**Avis délibéré de la mission régionale d'autorité environnementale
relatif au projet éolien d'Audes porté par la société Solvéo Énergie
(Haute-Garonne) sur la commune d'Audes (03)**

Avis n° 2021-ARA-AP-1180

Avis délibéré le 27 février 2024

Figure 3: Couloirs de migration et sites de rassemblement en Auvergne par rapport à la zone de projet (source : volet écologique de l'étude d'impact).

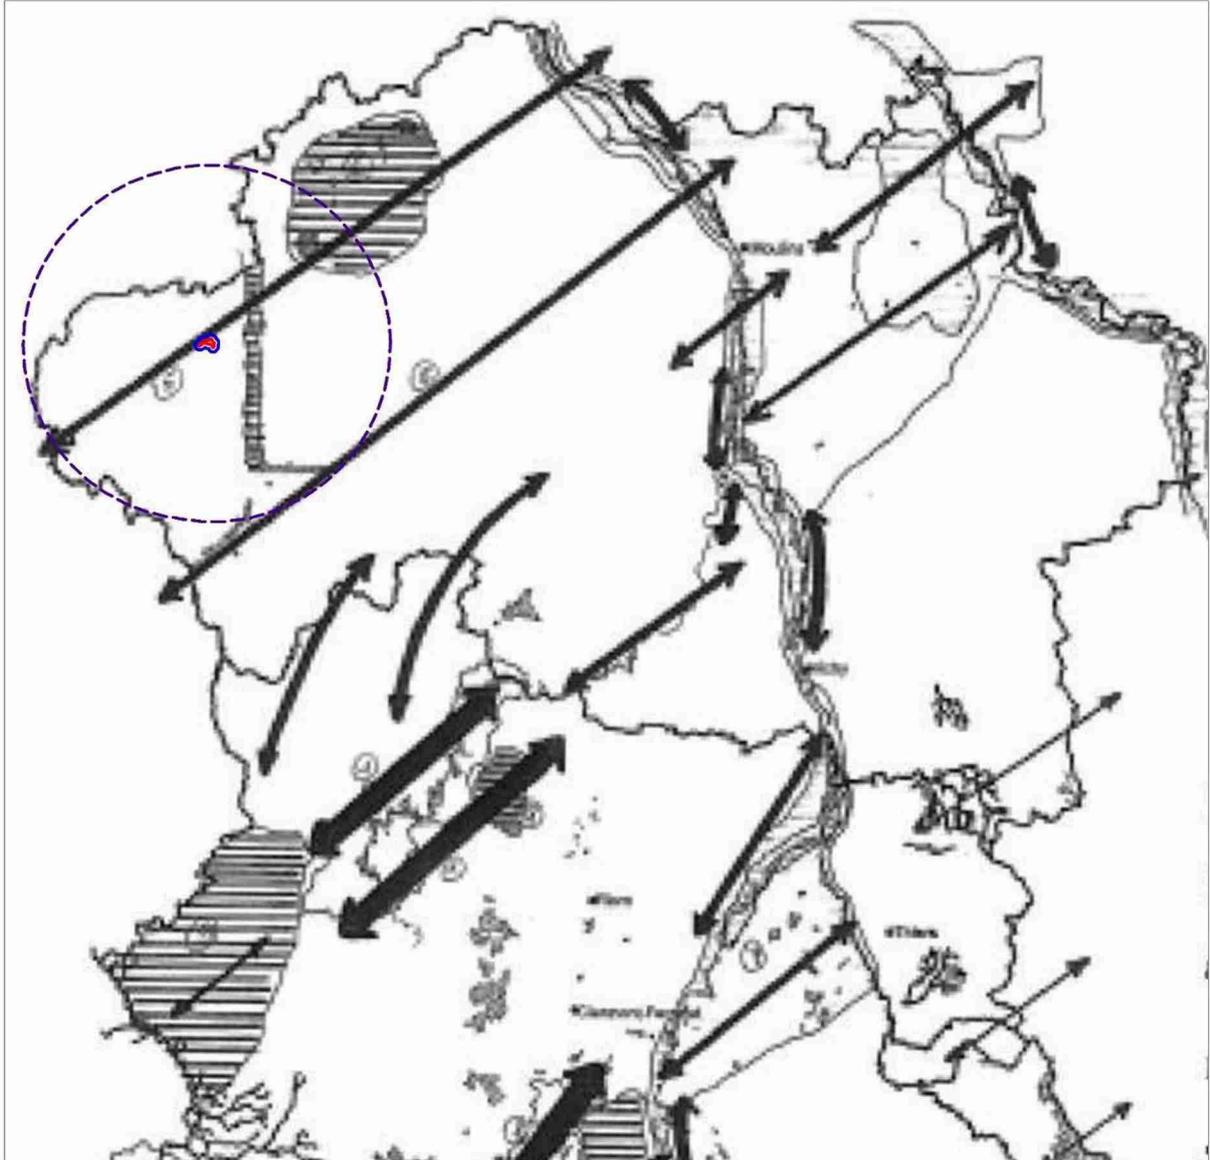
Un enjeu central de la Zip concerne un couloir qualifié d'important pour la migration de l'avifaune . La précision de cette carte (cf. figure ci-après) ne doit toutefois pas être considérée comme suffisante à l'échelle de la Zip pour analyser correctement les enjeux. Des inventaires de terrain doivent permettre de préciser la situation des couloirs principaux de migration pour permettre de proposer des variantes d'implantations adaptées.

Les expertises sur les migrations se concentrent sur l'aire d'étude immédiate⁷. Dans la mesure où les pré-diagnostics ont identifié cette aire comme étant concernée par un couloir de migration principal⁸, il est nécessaire de comparer les flux migratoires de la Zip avec les flux dans une aire plus large.

L'Autorité environnementale recommande de comparer les flux migratoires de l'aire d'étude immédiate avec ceux d'une aire d'étude plus large afin d'en déterminer les enjeux, et de guider les choix d'implantation des machines à une plus large échelle.

Figure 4: Cartographie des habitats de plus forte sensibilité pour la Cigogne noire (source : volet écologique).

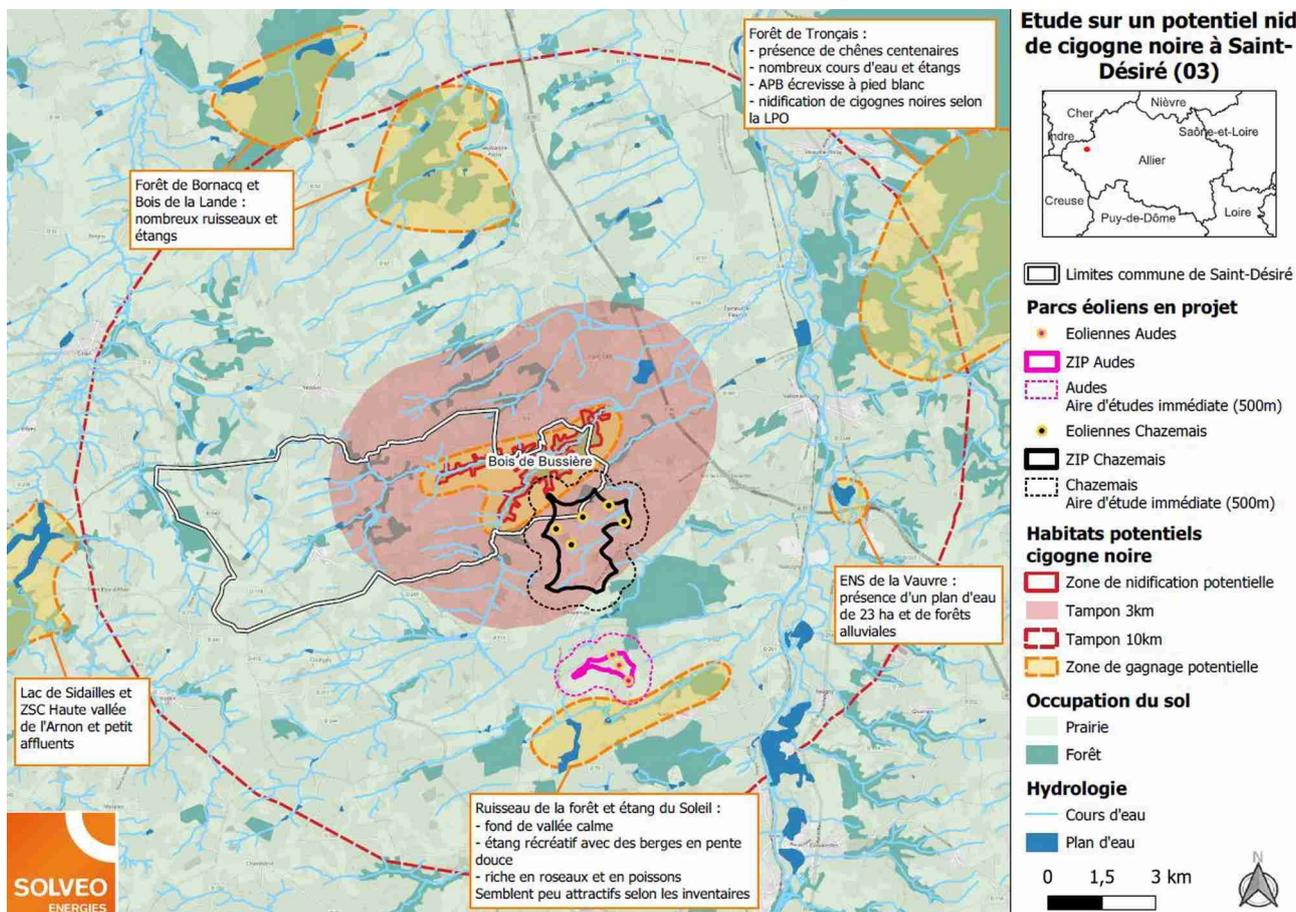
Concernant la Cigogne noire, cette espèce très discrète n'a été que peu observée. Néanmoins, celle-ci est susceptible de nicher dans le bois de Bussière, recoupant l'aire d'étude immédiate du parc éolien voisin de Chazemais **non encore construit** et peut joindre l'aire de gagnage des ruisseaux et étang du Soleil, immédiatement au sud de la Zip du présent projet d'Audes. Le dossier argumente que la sensibilité pour cette espèce y est modérée¹¹. Néanmoins, aucun protocole spécifique n'a été suivi¹². Aussi, en l'espèce et compte-tenu des impacts cumulés avec les autres parcs éoliens à proximité, l'Autorité environnementale considère que la sensibilité doit être considérée

comme très forte pour l'espèce, *a minima* concernant l'abandon des sites de nidification, d'alimentation et de haltes migratoires, la perte de zone de gagnage, la fragmentation des habitats, l'effet barrière entre les sites de nidification et les zones d'alimentation et potentiellement la mortalité par collision.

Figure 5: Carte des enjeux ornithologiques (source : volet écologique).

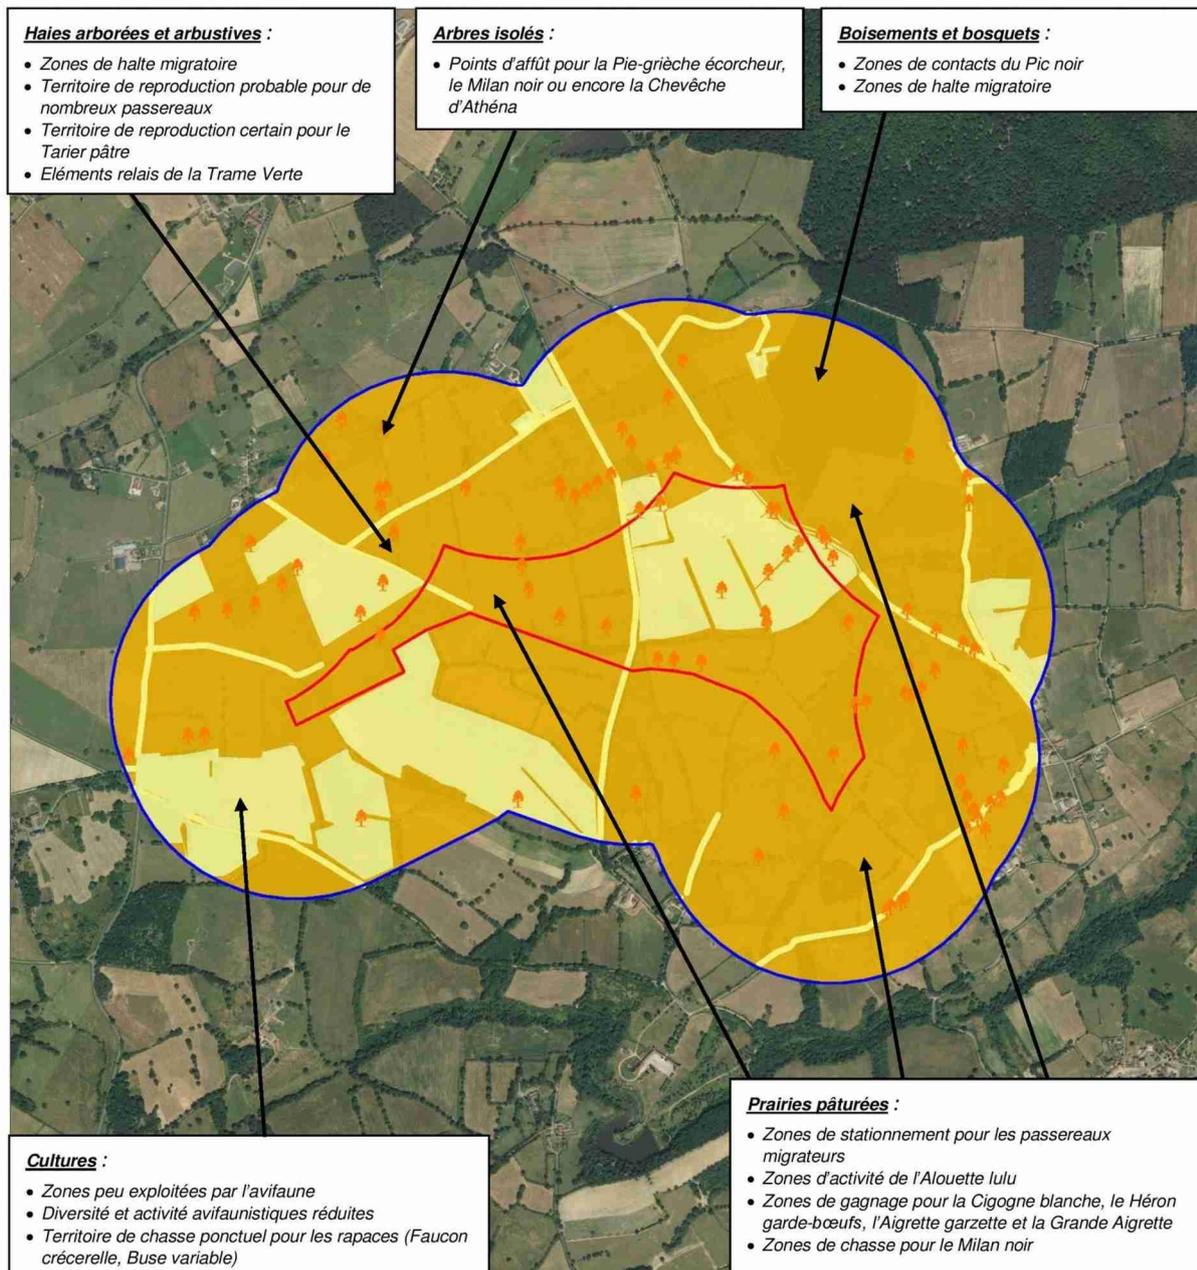
Aucune carte sur les flux de migration relevés sur le terrain ne permet d'appréhender des tangentes de voies migratoires pour justifier le positionnement des machines ou fixer une variante d'implantation réduisant les barrières potentielles.

L'Autorité environnementale recommande de mieux préciser les flux de migrations et de reconsidérer à la hausse les niveaux d'enjeux et sensibilités concernant l'avifaune (cf. figure ci-après).

Figure 7: Synthèse des enjeux chiroptérologique (source : volet écologique).

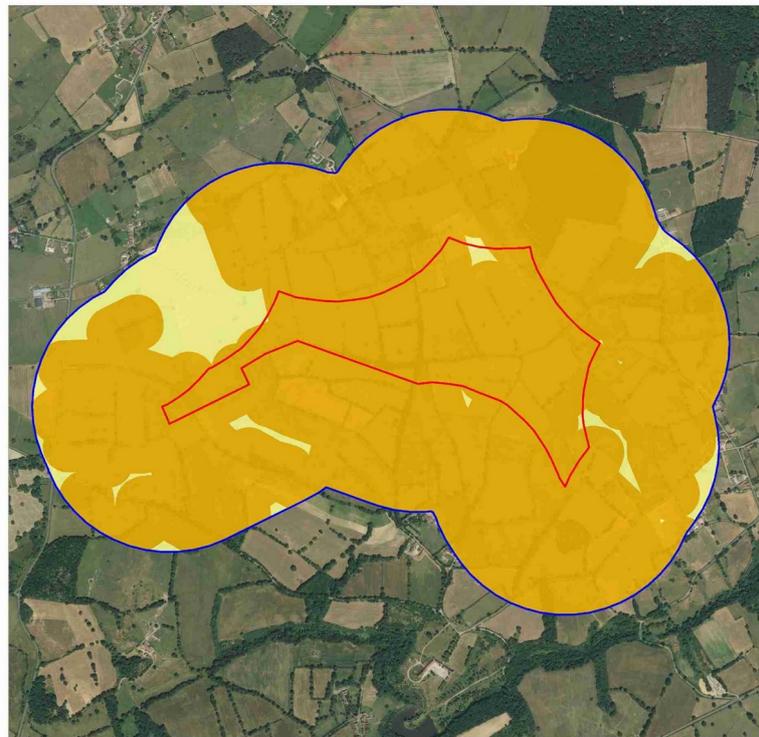
La carte ci-après, reprise du volet écologique de l'étude d'impact, met en avant ces enjeux considérés dans l'étude d'impact comme modérés sur une grande majorité de la Zip.

Les impacts bruts sont considérés comme assez faibles sur les chiroptères, dans la mesure où l'activité en altitude est assez faible, d'après le dossier. Néanmoins, l'implantation à moins de 200 mètres et même moins de 100 mètres des canopées²¹ est un choix inadapté au regard des enjeux de continuités et d'habitats pour les chiroptères. Le choix d'un modèle de machine à 64 mètres de garde au sol constitue une mesure de réduction forte²².

L'Autorité environnementale recommande au pétitionnaire de proposer une variante d'implantation des éoliennes destinées à garantir des incidences résiduelles négligeables pour les chauves-souris. À défaut des mesures de compensation devront être proposées.

Figure 8: Parc éolien en instruction, en exploitation ou autorisés à proximité du présent projet (source : volet paysager).

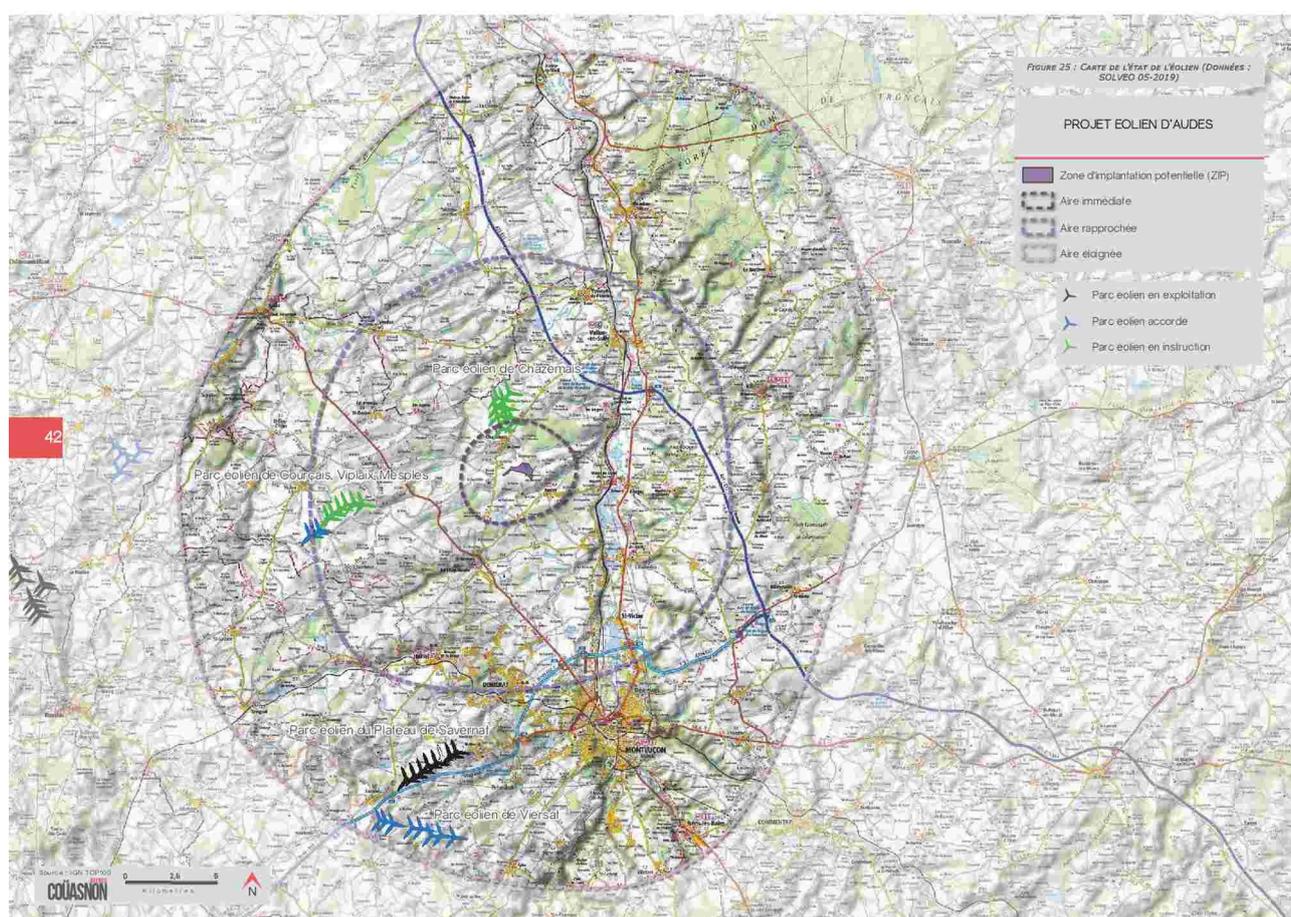
Comme illustré sur la figure 6 du présent avis, le Bas Berry connaît une mutation paysagère forte où les éoliennes seront de plus en plus visibles. Le parc de Chazemais et Saint-Désiré, à environ cinq kilomètres, ayant fait l'objet d'un [avis de l'Autorité environnementale en date du 24 janvier 2023](#), et celui de Mesples, Courçais et Viplaix, à environ quinze kilomètres, ayant fait l'objet d'un [avis de l'Autorité environnementale en date du 9 septembre 2019](#), ne sont pas implantés selon la même orientation. L'analyse d'effets cumulés semble peu prise en compte dans le volet paysager. L'étude paysagère se contente d'attirer l'attention sur : « *Ce paysage semble compatible avec l'accueil d'un nouveau projet éolien mais une vigilance devra être requise vis-à-vis de la vallée du Cher* »³². Le volet paysager de l'étude d'impact conclut sur des effets cumulés faibles en raison des distances importantes entre parcs.

L'Autorité environnementale recommande de préciser l'analyse sur le paysage des implantations du projet avec les autres projets de parc éolien de l'aire d'étude rapprochée.
